Dodatek č. 1 KE SMLOUVĚ O DÍLO

Smluvní strany se dohodly na následujících změnách ustanovení Smlouvy o dílo na akci „Stavební úpravy pavilonu C, Krajské zdravotní, a.s. Nemocnice Chomutov, o.z. – Pracoviště magnetické rezonance“ ze dne 11. 11. 2016

ZDŮVODNĚNÍ ZMĚNY KE ZL Č. 1

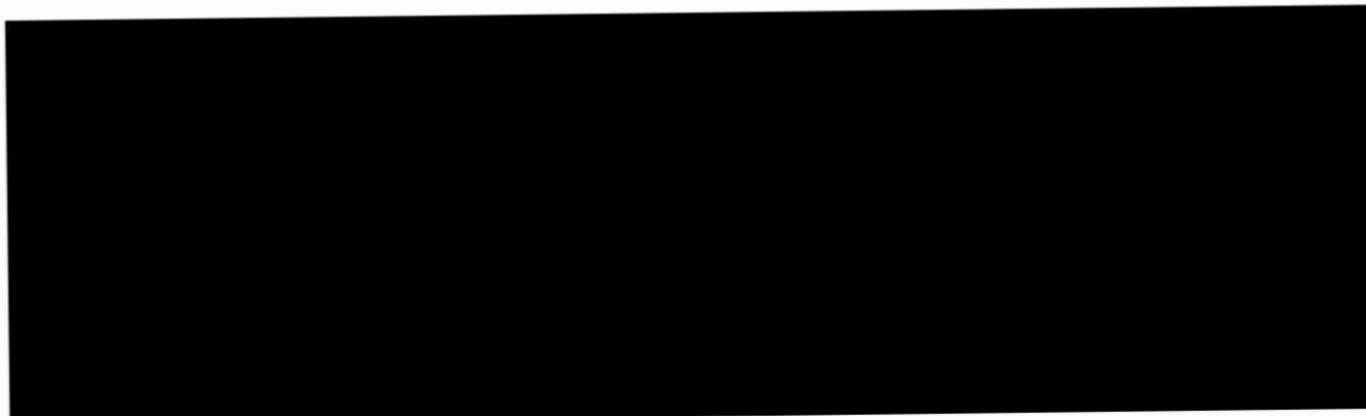
- zjištěn dvojnásobný pohled v ploše 96,45 m² a to včetně demontáže 19 ks trámů na které byl tento snížený pohled připevněn
- nutnost demontáže 2 ocelových I vazníků
- rozpočtu chybí demontáž provizorní SDK stěny na chodbě v oddíle POV

K výše uvedeným položkám je rovněž proveden přípočet za přesun hmot a likvidaci odpadu

Výše uvedené změny jsou nutné k řádnému dokončení díla.

Tato změna je nezbytná pro pokračování stavebních prací v požadovaných místnostech.

ZDŮVODNĚNÍ ZMĚNY KE ZL Č. 3

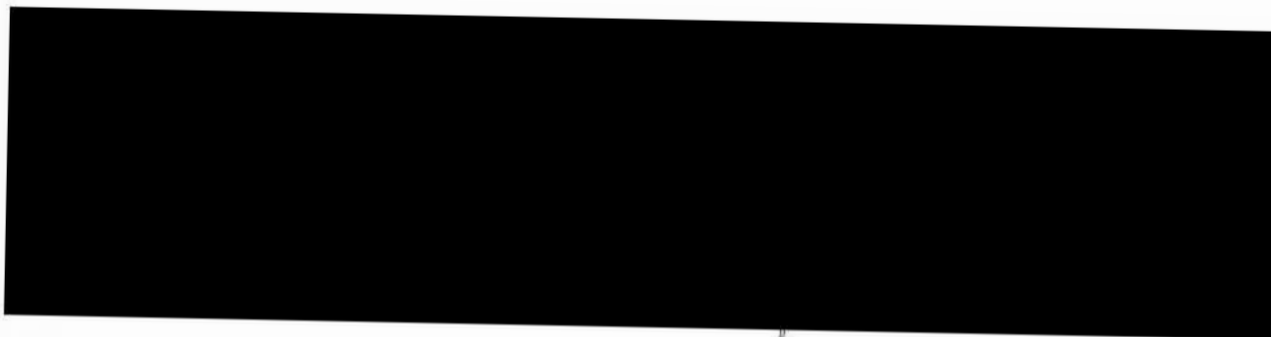
- ruční vykopávky včetně přesunu hmot a likvidace zemin v 1.PP nad rámec množství v SoD v celkovém množství 22t
- zděná příčka v 1.PP (odpočet příčka sádrokartonová)
- betonáž podlah 50 m² s KARI sítí včetně vložení izolace tl. 8 cm (5 + 3 cm) celkové průměrné tloušťky 20 cm
- nový roznášený dřevěný rošt s inpregací nesoucí podhledové konstrukce
- záměna nátěru ocel. Kontrukcí (odpočet nátěr protipožární)

- původní sádrokartonová příčka
- protipožárninátěr

Výše uvedené změny jsou nutné k řádnému dokončení díla a zajištění statické stability objektu.
